ClassNK PSC Bulletin

Date: 19 January, 2016
No: NK-PSC-05
Attachment No / Yes: — page(s)

機関区域を貫通する非常用消火ポンプの吸排水管の保全性について

Explanatory Diagram

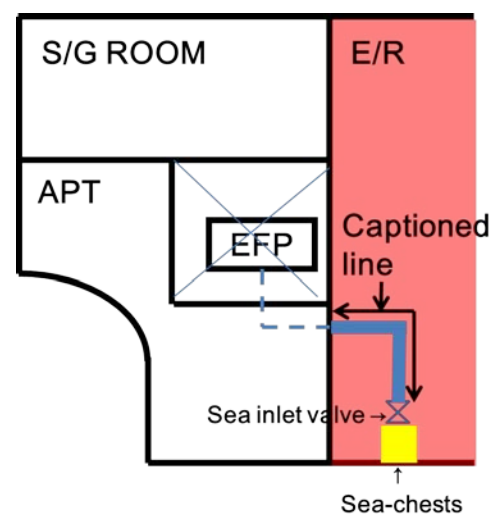
機関区域を貫通する非常用消火ポンプの吸排水管が A-60 級防熱材にて保護されていない
【対象船】 1984 年 9 月 1 日以降及び 2002 年 7 月 1 日以前の起工の船舶であって、非常用消火ポンプの吸排水管が機関区域を貫通する場合

中国のほぼ全ての港における PSC 検査において、機関区域を貫通する非常用消火ポンプの吸排水管が A-60 級防熱材にて保護されていない事を指摘される事例が報告されております。

一方で、中国の PSC により指摘を受けた際には、その旨を繰り返し説明するものの受け入れられず、中国 PSC 独自の判断により、鋼製ケーシングと同等の措置として、A-60 級防熱が要求されているのが実情であります。

従いまして、PSC との無用なトラブルを避けるとの観点から、中国に入港する船舶で、1984 年 9 月 1 日以降及び 2002 年 7 月 1 日以前の起工の船舶においては、機関区域を貫通する非常用消火ポンプの吸排水管を A-60 級防熱材にて保護する事を推奨します。
